電源開発株式会社
大間原子力発電所

今回の申請書一部補正における主な審議事項及び変更点
(平成17年3月までの審議以降の変更)の概要

平成18年11月
原子力発電安全審査課

第3.2-5図 敷地周辺陸域のリニアメント分布図を一部着色

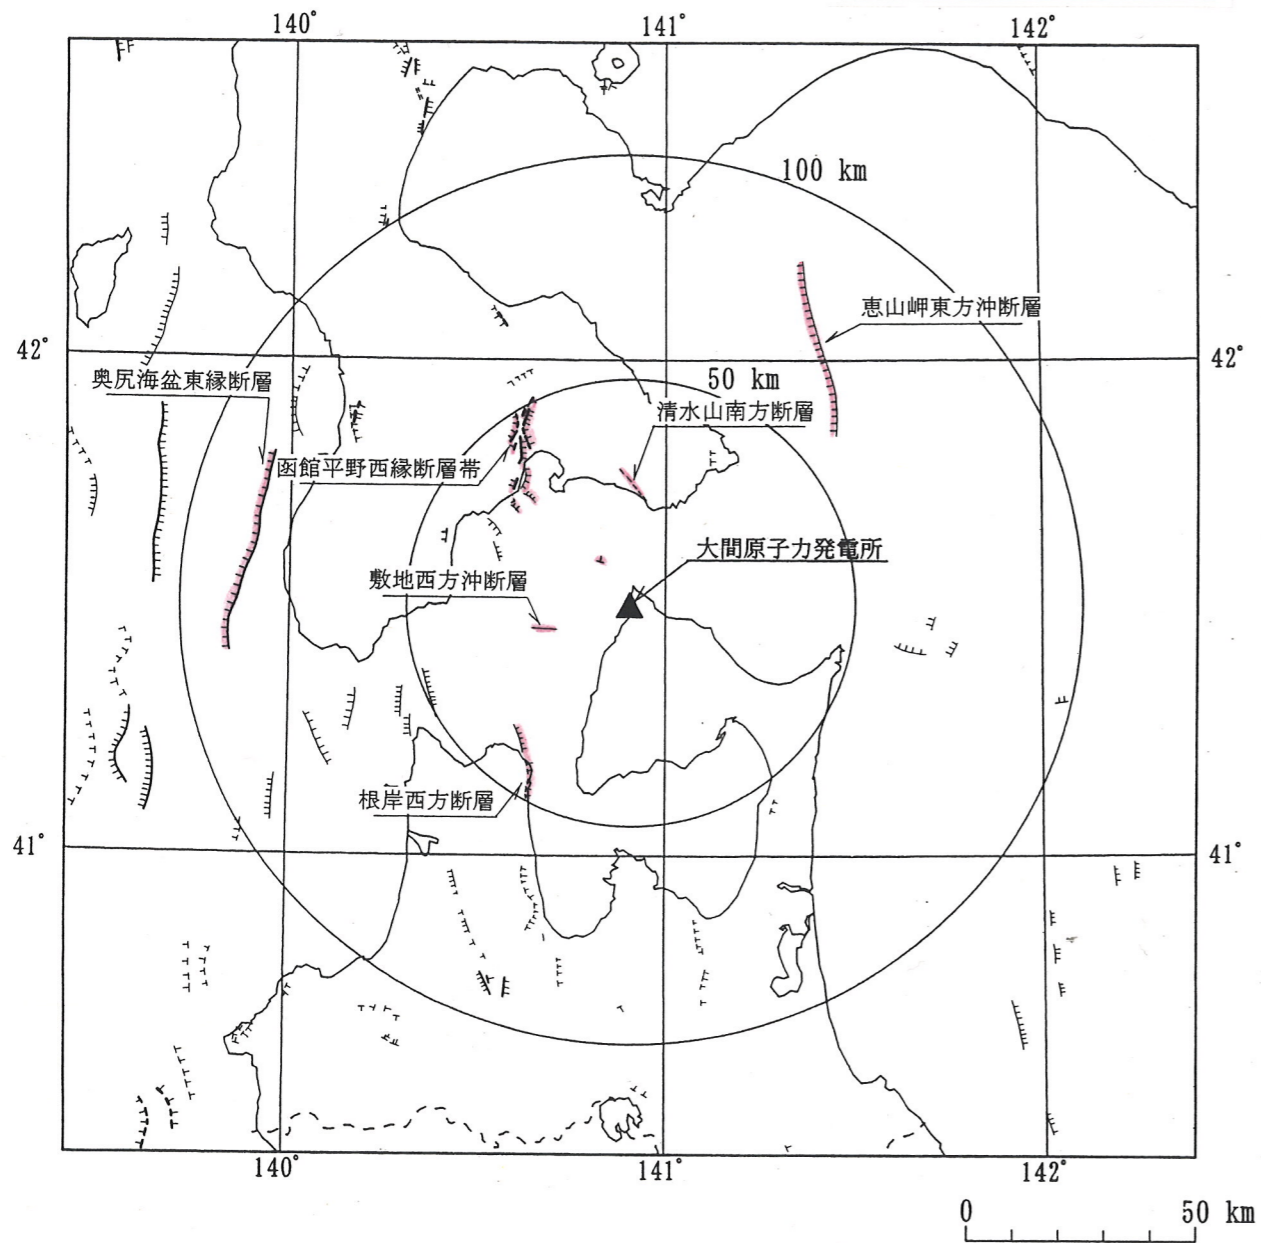
・敷地近傍において精度の高い詳細な調査が行われ、調査結果が適切に評価されていることについて審議する。	・敷地近傍の地質・地質構造について、精度の高い詳細な調査を行った結果を新たに記載している。 ・敷地を中心とする半径約5kmの範囲の原縮尺1/25,000の地質層序表、地質図、地質断面図、変動地形分布図等を作成している。 ・大間町材木付近に長さ約0.5kmのDランクリニアメントが、また大間町二ツ石付近に長さ約0.4kmのEランクリニアメントが判読されたが、調査の結果、後期更新世の活動はないものと判断している。	P. (4)～(7) P. (7)	・ [解説Ⅱ. (4)①] 特に、敷地近傍においては、精度の高い詳細な調査を行う必要がある。
	・最近の文献に基づき見直された火山灰層の年代及び段丘面の形成年代の妥当性について確認する。	・町田・新井（2003）に基づき、洞爺火山灰層の年代を9～10万年前から11.2～11.5万年前へと、また、阿蘇4火山灰層の年代を7万年前から8.5～9万年前へと変更している。 ・これらに伴い、段丘面の形成年代についても変更している。	P. (8)～(10) P. (9)～(10)	—
	・火山噴火に対する発電所敷地に及ぼす影響について審議する。	・敷地周辺に分布する4つの火山を対象として、「万が一噴火したとしても、敷地に及ぼす影響は小さいものと考えられる。」等を記載している。 ・敷地近傍に分布する広域火山灰の層厚について記載している。	P. (11)～(14) P. (15)	—

第 2.11 図 敷地の地質調査位置図
より一部抜粋・加筆

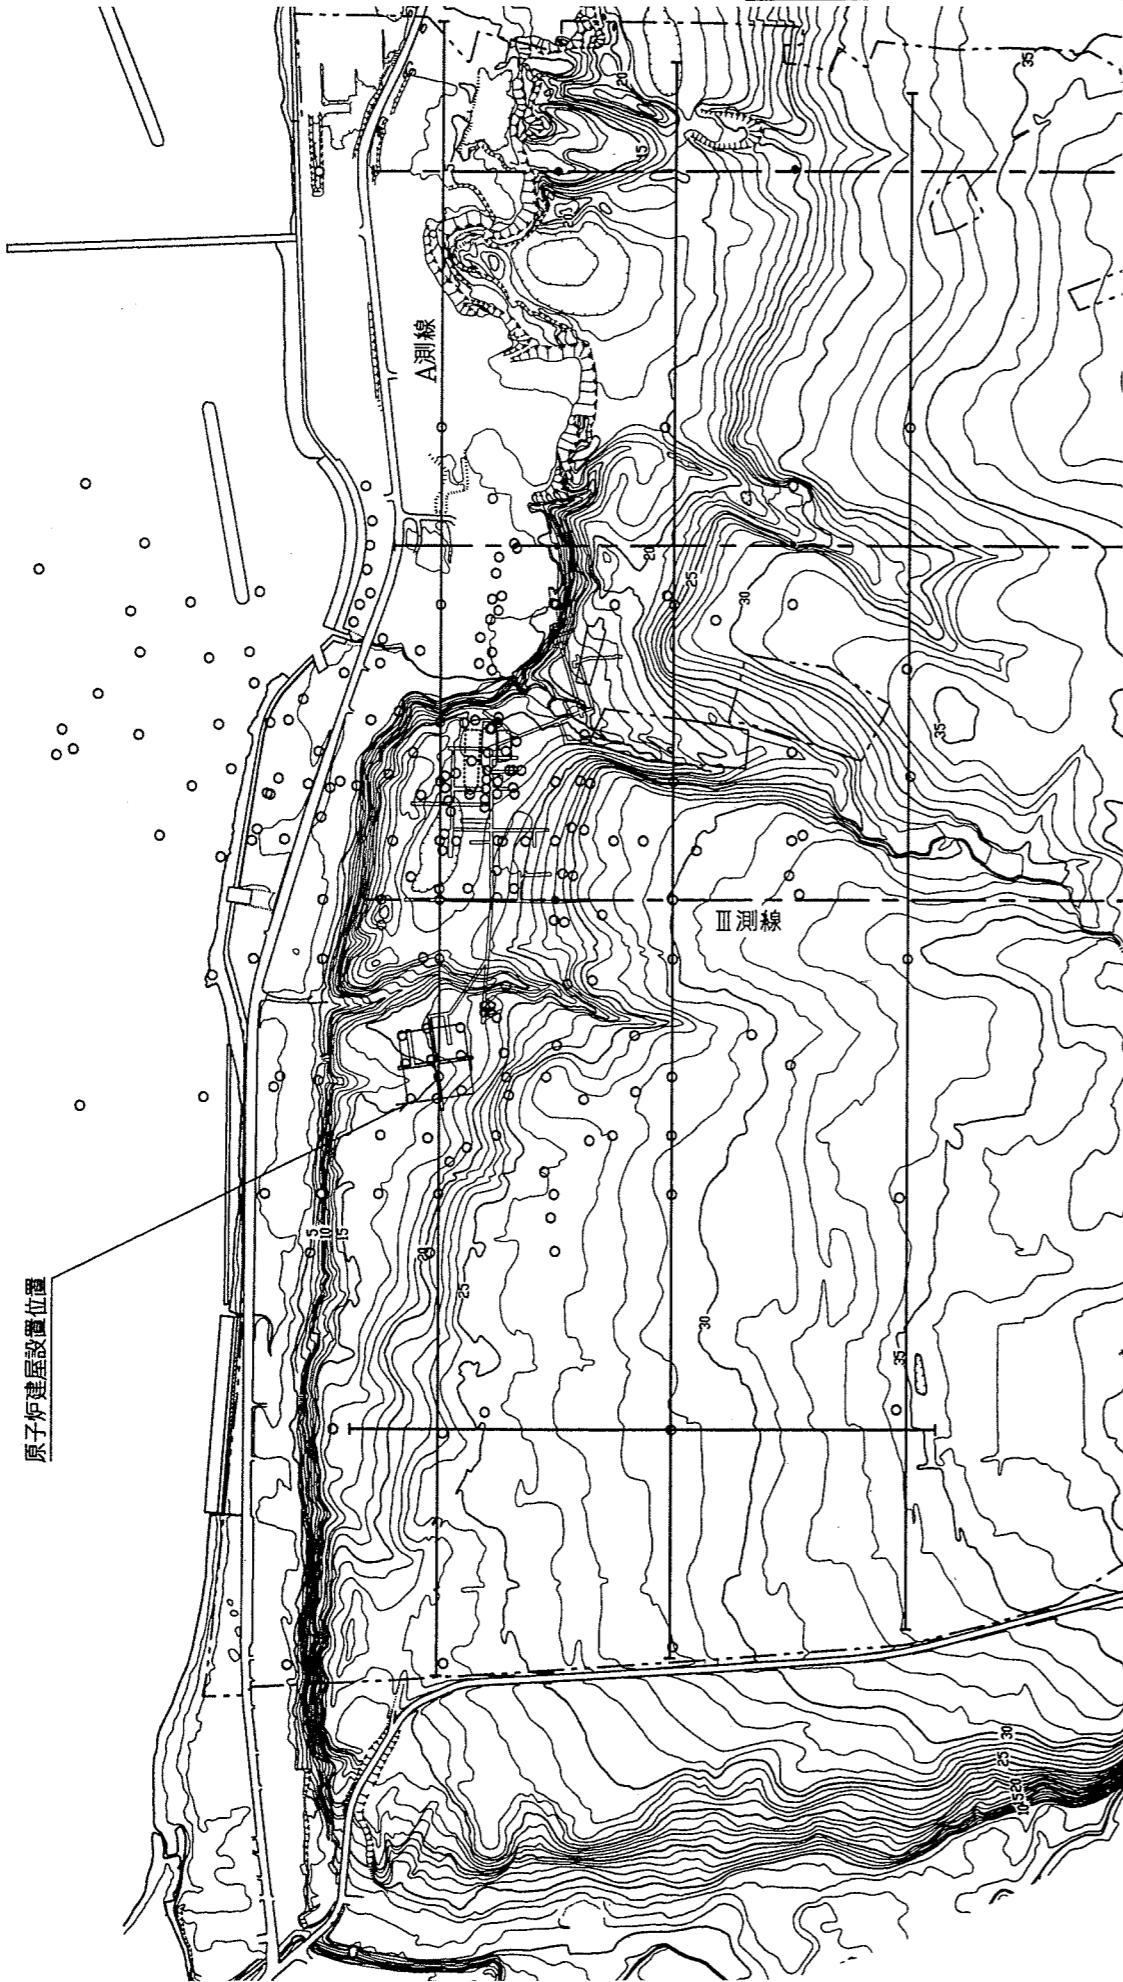
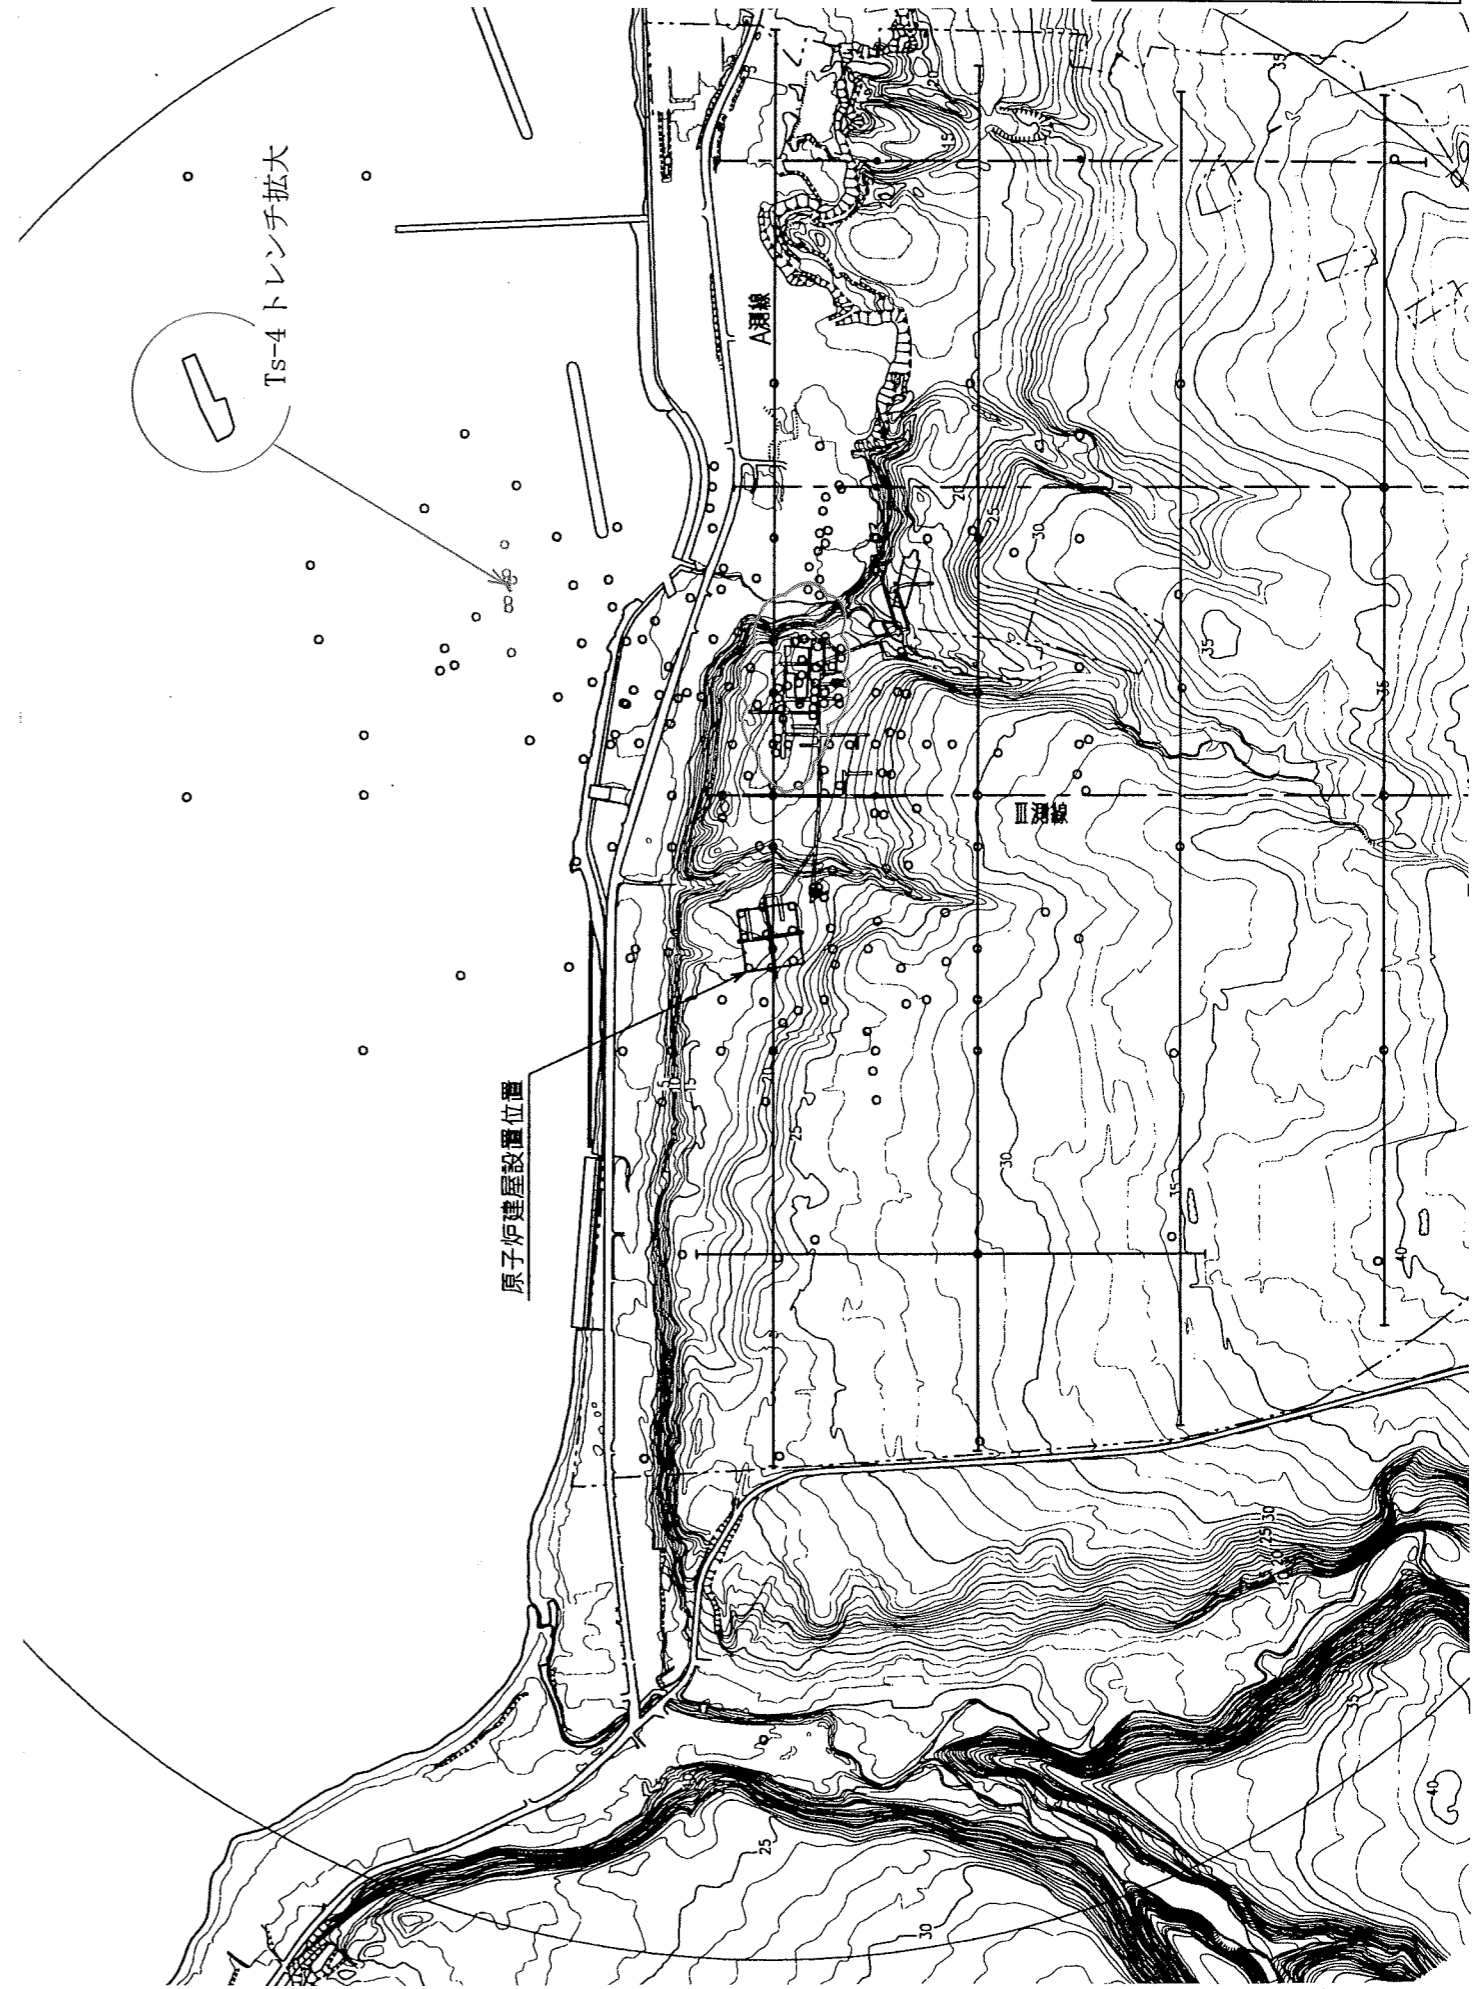
2. 敷地の地質・地質構造	・耐震設計上考慮する活断層の評価における閾値が「後期更新世」へと変更されたことに伴い、シームS-10は耐震設計上問題とならないとの評価の妥当性について確認する。	・耐震指針改訂に伴い、耐震設計上考慮する活断層の評価における閾値が後期更新世へと遡った評価が必要となったことから、念のためシームS-10の活動性確認のための追加トレンチ調査（Ts-4トレンチ等）を実施し、データを加えたうえで評価している。 ・その結果、シームS-10は、Ts-4トレンチでの調査結果から、f-2断層に切られていることが確認され（f-2断層は、新第三紀鮮新世の大畑層の堆積以降の活動性はないと評価している）、耐震設計上、問題となるものではないと判断している。	P. (16) P. (17)	・ [5. (2)② i] 耐震設計上考慮する活断層としては、後期更新世の活動が否定できないものとする。なお、その認定に際しては最終間氷期の地層又は地形面に断層による変位・変形が認められるか否かによることができる。

第2.7表(1) 動的解析によるすべり安全率一覧表 (X-X' 断面)

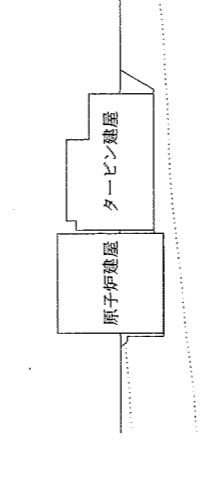
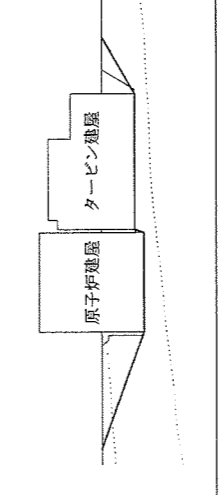
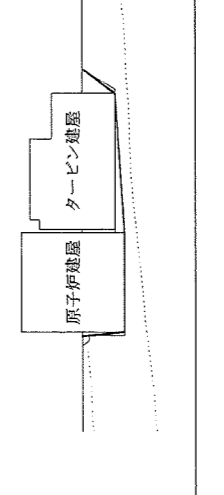
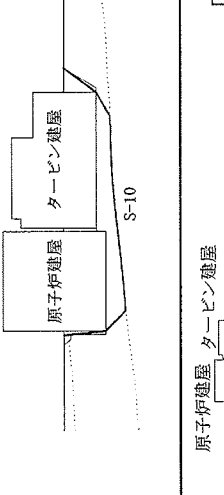
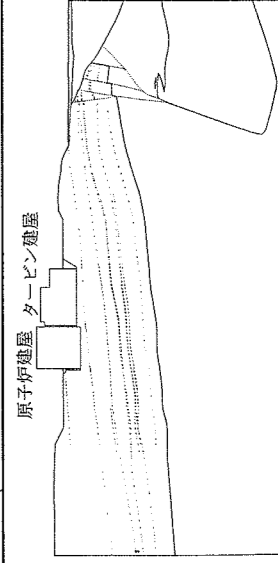
3. 原子炉建屋基礎地盤の安定性	<ul style="list-style-type: none"> 基準地震動 S_s による、原子炉施設設置地盤の安定性評価の妥当性について審議する。 	<ul style="list-style-type: none"> 基準地震動 S_s（鉛直動を考慮）を用いた動的解析結果等による原子炉施設設置地盤のすべりに対する安全性評価を行い、動的解析による原子炉建屋基礎地盤の最小すべり安全率は3.4であると評価している。 また、支持力及び沈下に対する安全性評価を行い、原子炉施設設置地盤は十分な安全性を有していると評価している。 	P. (19)	<ul style="list-style-type: none"> [3.] 建物・構築物は、十分な支持性能をもつ地盤に設置されなければならない。
